第 33 回環境保全専門家会議

京都スタジアム（仮称）整備事業

○
平成 28 年度 公共事業評価調書修正内容

<評価調書 スタジアム-11~14>

【表-3 桂川環境影響評価区間 (約600m) の地下水流出量の変化】

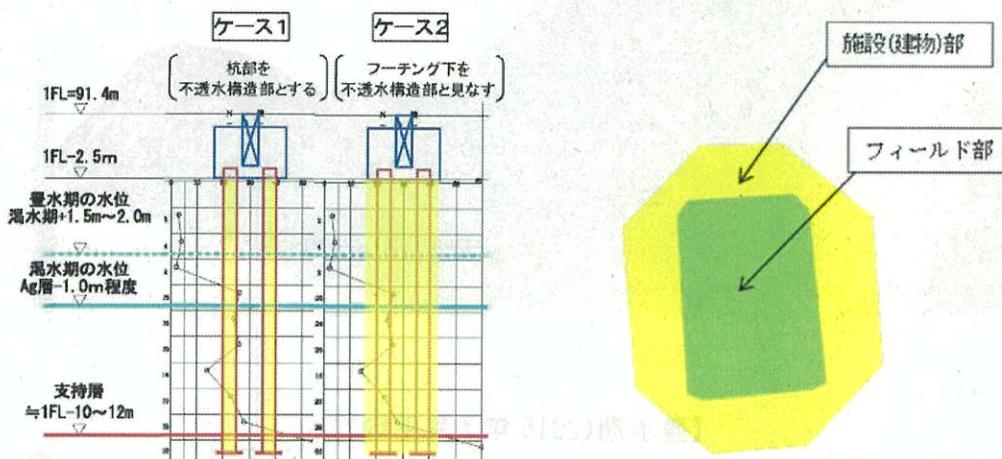
注)1/25 報告の「0.71m³/s」は解析モデル修正前の値をそのまま報告、今回「0.72m³/s」に訂正

1.5cm 程度であり、また、桂川河床部の地下水流出量（0.72m³/s や 0.69m³/s）に変化はないことから、今回行った渇水期や豊水期等において、地下水が定常の条件では、スタジアムの基礎構造物が地下水流动に与える影響は軽微であると考えられる。

図-5-1 現況の地下水位再現計算結果（ステップ1の地下水位標高センター）

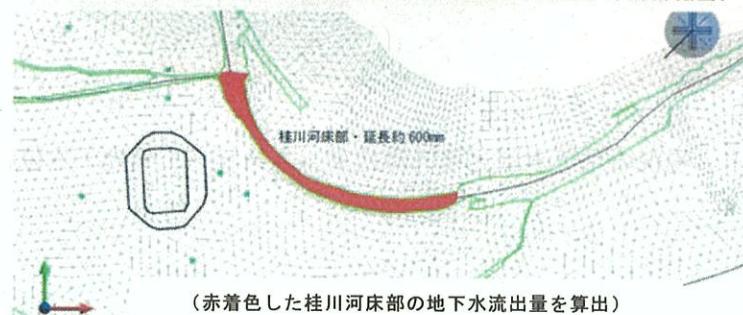
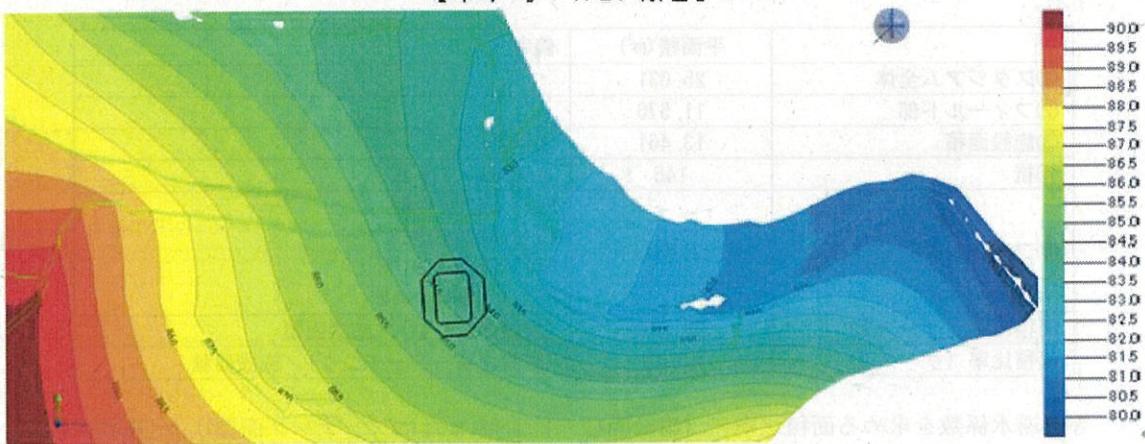
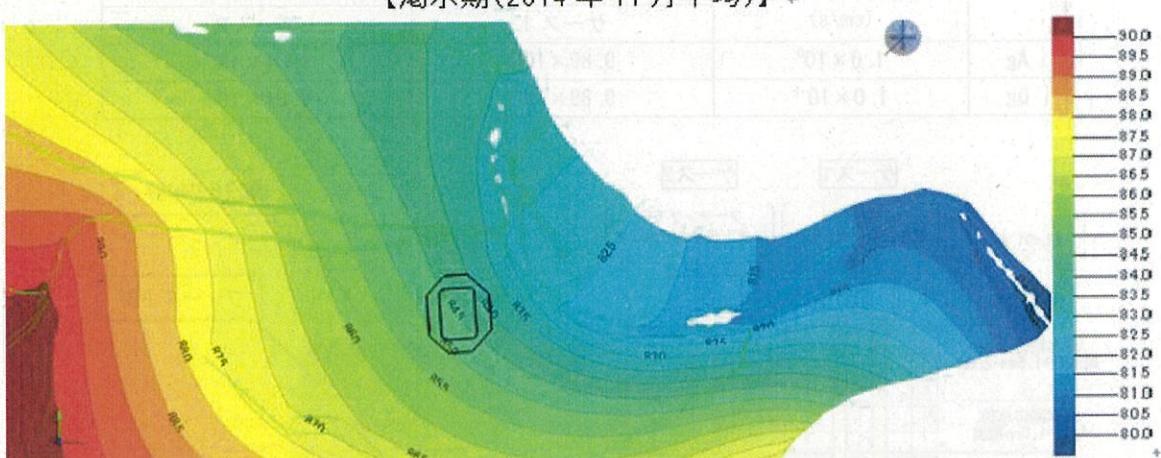
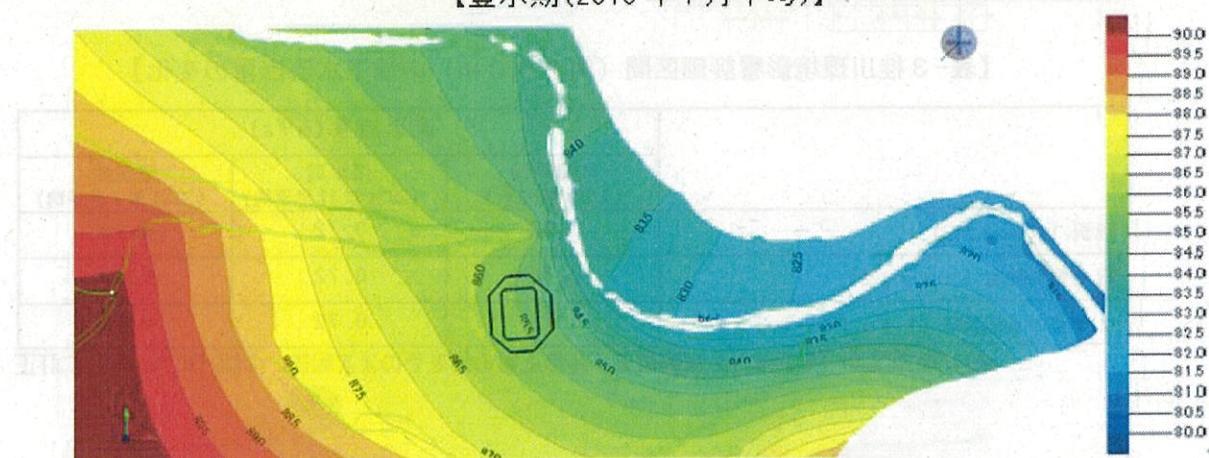
地下水影響解析業務の結果から、地下水流动阻害（地下水位、流向・流速、桂川の地下水流出（湧水）量の変動）の計算値は、表－3～4 及び図－5－1～8 に示しているとおり、地下水位の変動量は、杭基礎の阻害面積を杭面積の約 9 倍とかなり大きめのフーチング面積に置き換えて計算した場合（ケース 2）でも、1cm程度であり、また、桂川河床部の地下水流出量（0.71m³/s）に変化はないことから、スタジアムの基礎構造物が地下水流动に与える影響はほぼ無いと言いうことができ、地下水保全に関し、アユモドキ生息域へ影響は軽微なものと考えられる。
